**INFORME DE HITO DE CONTROL**  
**N° 11788-2023-CG/GRTA-SCC**

**“EJECUCIÓN, SUPERVISIÓN, RECEPCIÓN  
Y LIQUIDACIÓN DEL CONTRATO DE LA OBRA:  
MEJORAMIENTO DEL SERVICIO INSTITUCIONAL DE LA  
SEDE CENTRAL DEL GOBIERNO REGIONAL DE TACNA  
DEL DISTRITO DE TACNA - PROVINCIA DE TACNA,  
DEPARTAMENTO DE TACNA, CON CÓDIGO ÚNICO  
DE INVERSIONES N° 2455750”**

**HITO DE CONTROL N° 6**  
**RECEPCIÓN DE OBRA**

**Puertas metálicas corta fuego de una hoja sin punto de llave, que conducen a un ducto vertical en el semi-sótano del edificio central de la obra**

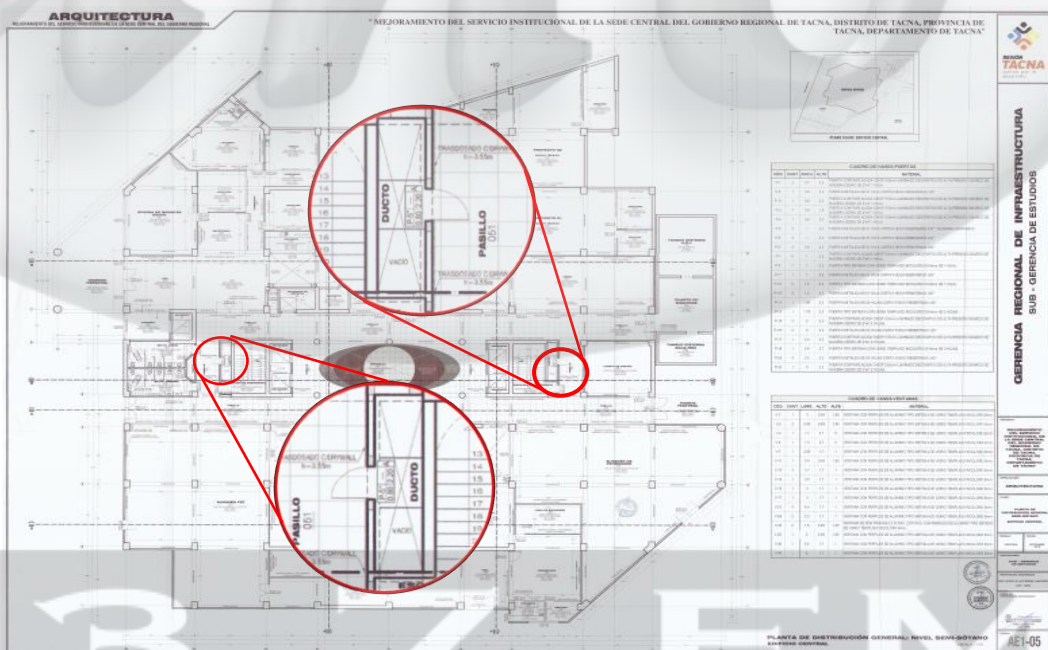
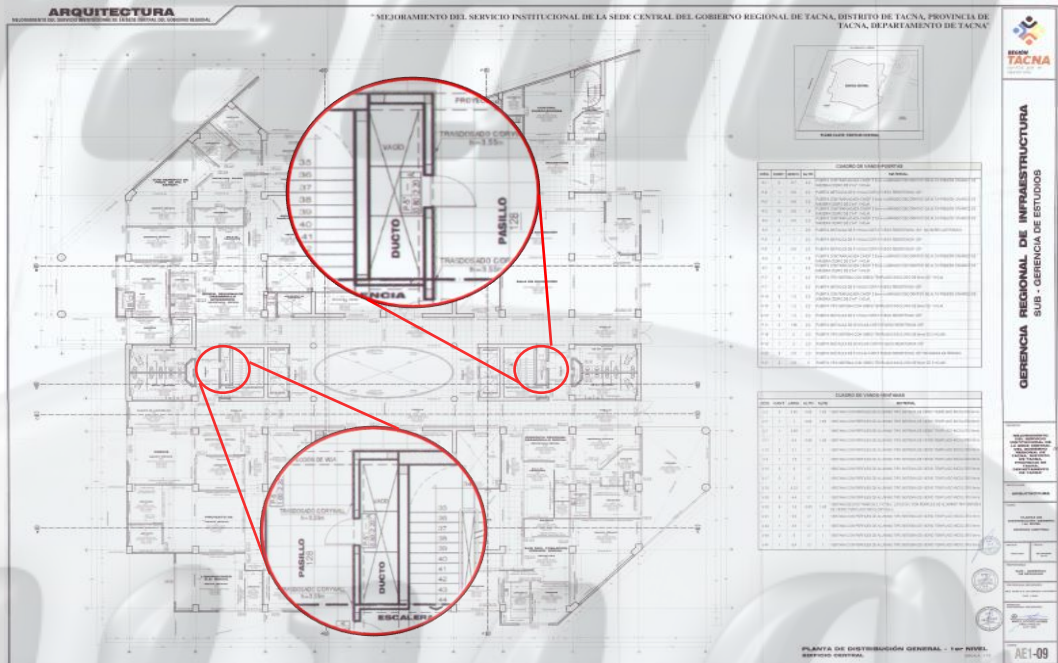
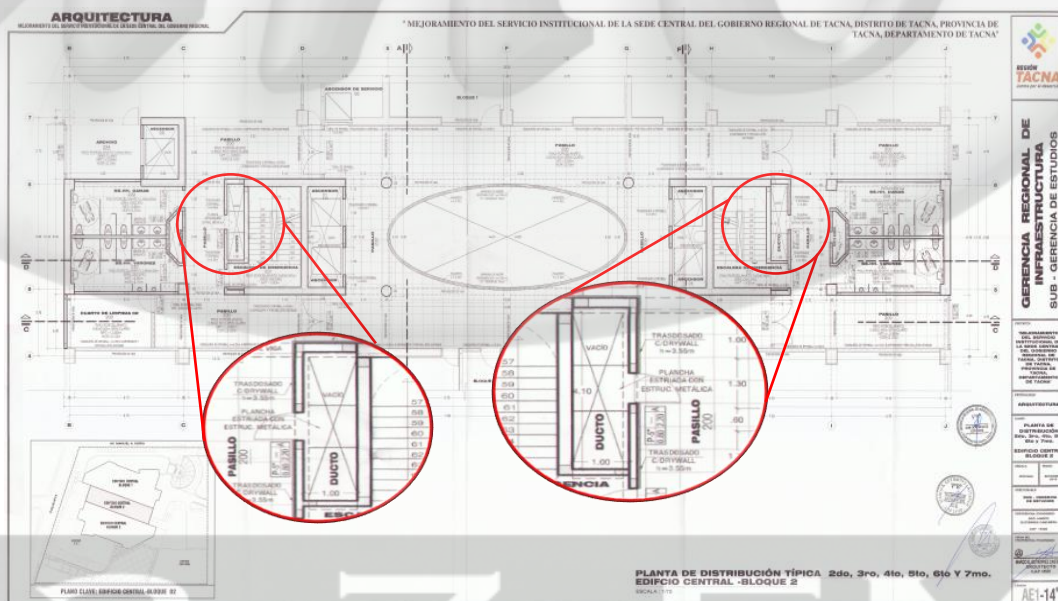
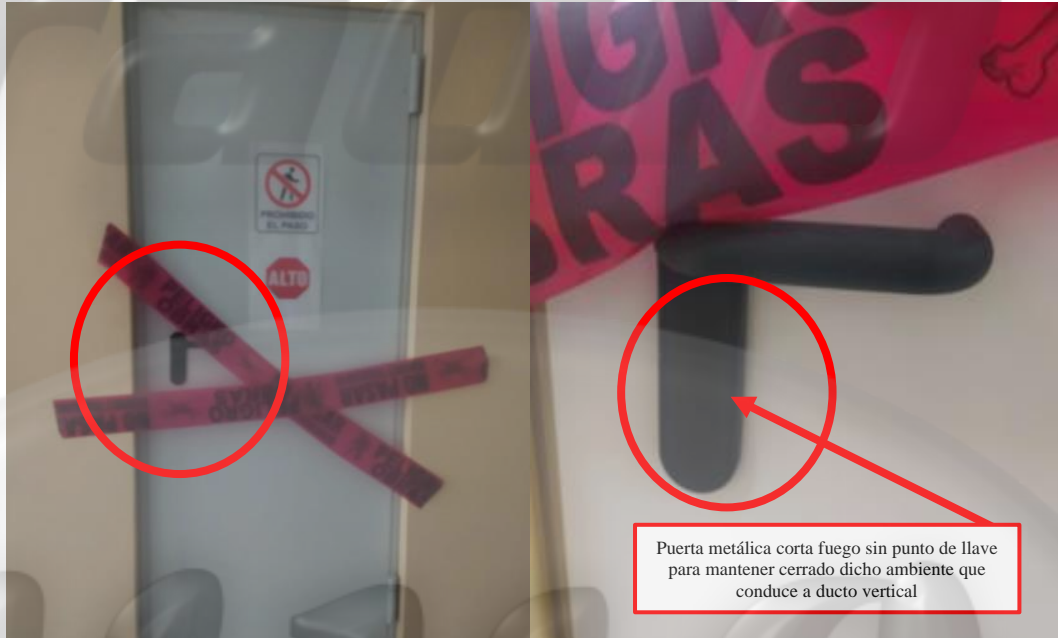
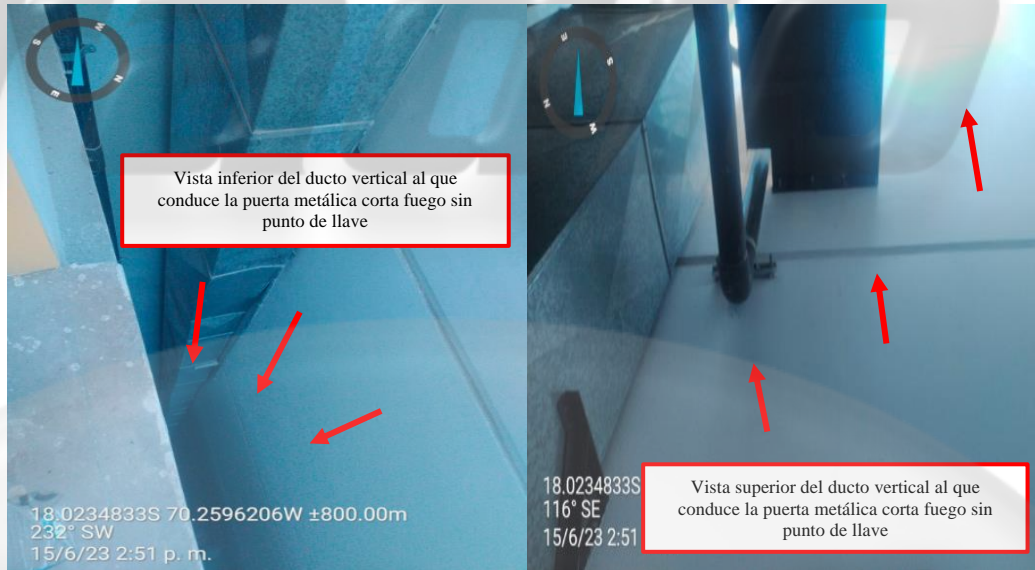
*“(…) al costado de las escaleras de emergencia que se encuentran a espaldas de los cuatro ascensores frente a los servicios higiénicos, **la presencia de una puerta metálica corta fuego de una hoja** (en todos los niveles antes mencionados), la cual **está compuesta por una manija, sin punto de llave para mantener cerrado dicho ambiente**, (...) observado **en cada nivel de la edificación, siendo en total 16 puertas. Dichas puertas dan a un ducto** (espacio vacío) donde se encuentran tuberías color negro de cables de energía eléctrica y tubería metálica para el aire acondicionado según lo precisado por el representante de la entidad” (Subrayado y resalto propio).*

Al respecto, de la revisión a los planos de arquitectura de la citada obra<sup>19</sup>, se observa que dicha puerta tiene el código P-5” por consiguiente se corroboró que se trata de una puerta metálica de 1 hoja corta fuego resistencia 120°, la cual según el plano de detalle no cuenta con punto de llave, por consiguiente, no se encuentra cerrada y es de fácil accesibilidad para cualquiera persona que transite por dicha zona, ya sea un trabajador de la entidad o un usuarios del servicio público que brinda el Gobierno Regional de Tacna.

Ahora bien, la especificación técnica<sup>20</sup> de la citada puerta, indica la siguiente descripción: **“Las puertas metálicas cortafuego se instalarán en las vías de escape cerca la escalera de emergencia que indica en el plano para evitar la propagación de un incendio y para permitir la rápida salida de los ocupantes”** (Subrayado y resalto propio).

**Corte A-A del edificio PET donde se observa la falta de una ruta de accesibilidad para personas discapacitadas al segundo y tercer nivel**

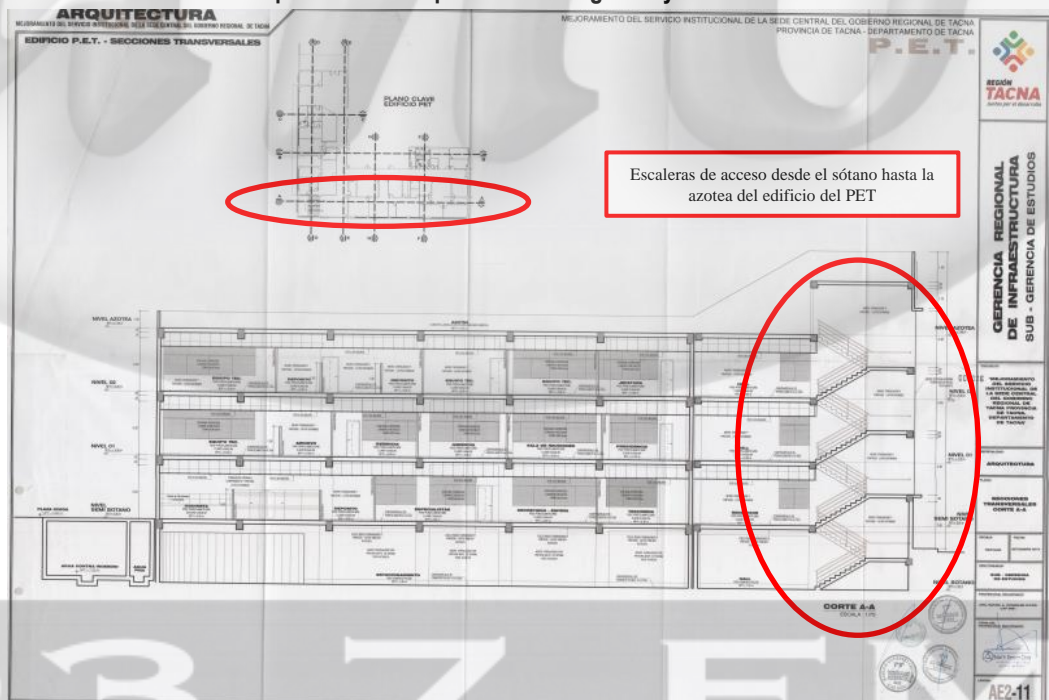
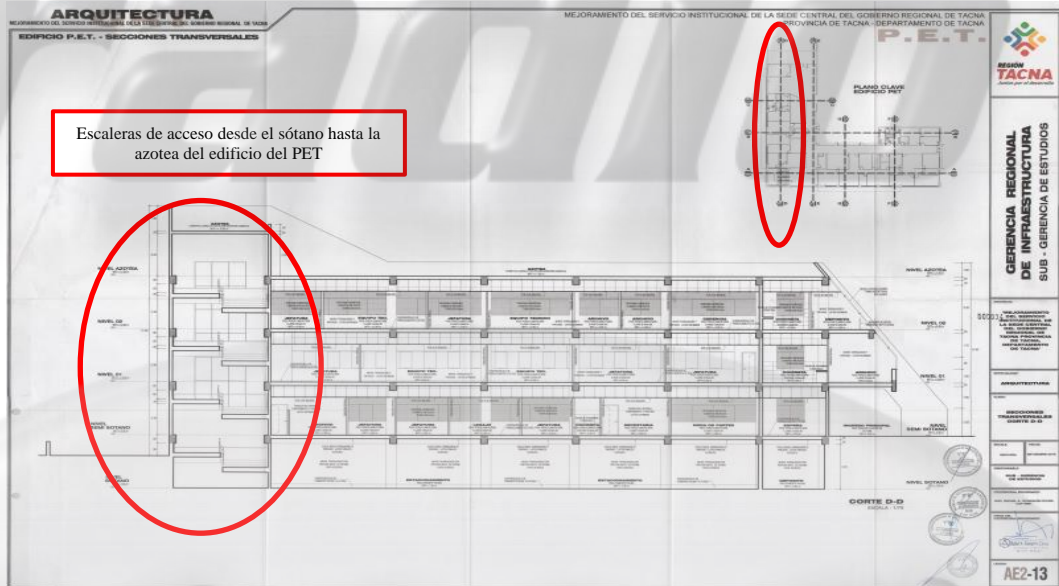
De la revisión a los planos de secciones transversales correspondientes al corte A-A y D-D del expediente técnico de la citada obra<sup>22</sup>, se observó que la edificación del PET únicamente cuenta con una escalera que inicia en el sótano hasta la azotea de dicha edificación, denotando que no cuenta con rutas que permitan la accesibilidad de personas con discapacidad al segundo y tercer nivel de la edificación, tal como se observa en las siguientes imágenes:

En tal sentido, considerando las imágenes antes descritas, dicha edificación no cuenta con vías de acceso internas en las áreas administrativas, ya que carece de rampas de acceso, que den paso a los niveles superiores (segundo y tercer nivel), lo que limita una adecuada movilización (ingreso y salida) de personas con discapacidad física o motriz, que se desplazan en silla de ruedas, andadores y en muletas.

**Imagen n.º 32**  
**Servicios higiénicos para discapacitado ubicado en el segundo y tercer nivel del edificio del PET**

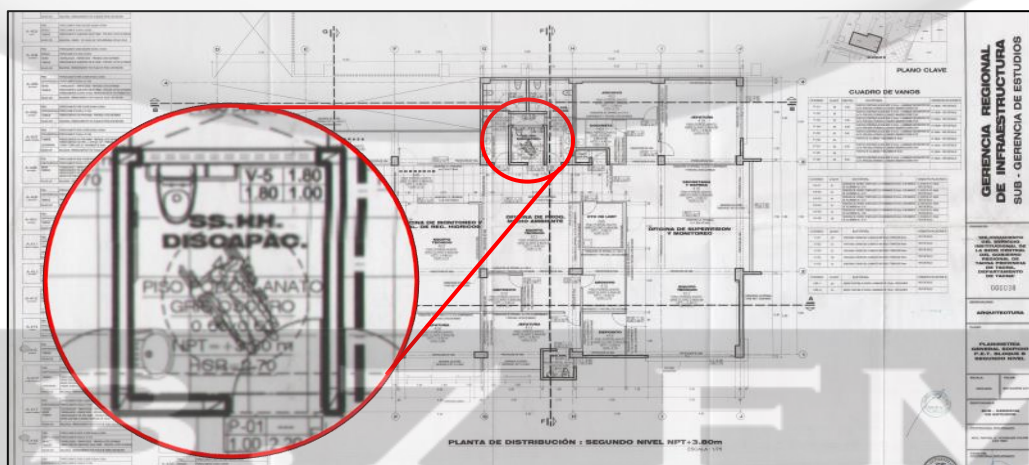
Sin embargo, pese a no contar con accesos para personas con discapacidad hacia el segundo y tercer nivel de la edificación del PET, dichos niveles cuentan con servicios higiénicos para discapacitados, tal como se detalla en la siguiente imagen:
